CAAC
适 航 指 令

编号: CAD2013-MULT-12R10

一. 标题: 测试和更换吊钩

图1.

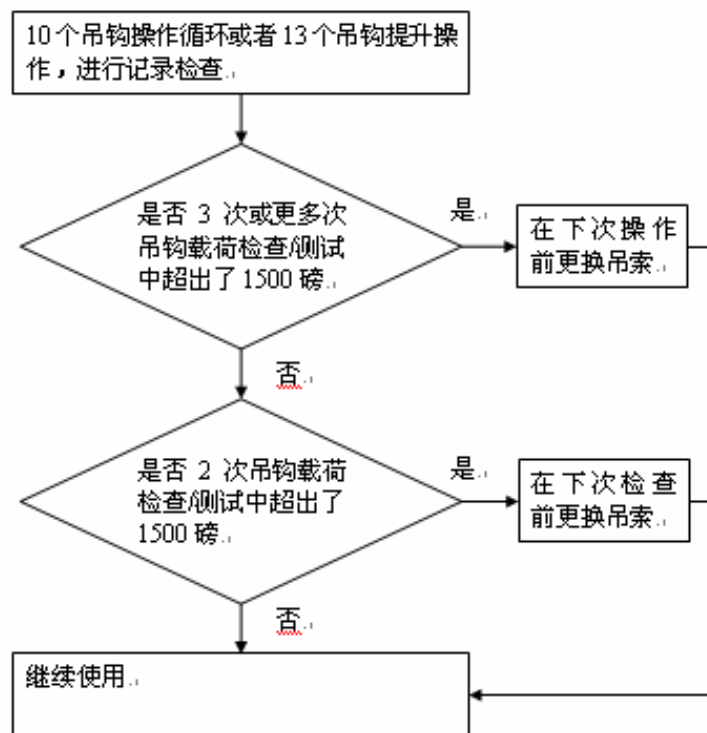
(1) 自2016年2月5日（CAD2013-MULT-12R9生效日期）起10个吊钩操作循环或者13个吊钩提升操作（根据适用性，见本适航指令注1）以内，确定直升机上安装的吊钩的件号（P/N）；如果安装了列在本适航指令表1中件号的Goodrich吊钩，则进行记录的检查以确定：在之前的吊钩载荷检查/测试中，吊索是否进行了680公斤（1500磅）或以上载荷测试（载荷测试重复5次，结果取平均值）。如果在3次或更多次吊钩载荷检查/测试中超出了该最低载荷限制，则在下次吊钩操作之前，用可用吊索更换受影响的吊索。如果在2次吊钩载荷检查/测试中超出了该载荷限制，则在下次吊钩检查/测试前，用可用吊索更换受影响的吊索。对于更换吊索，参见本适航指令图1的流程。
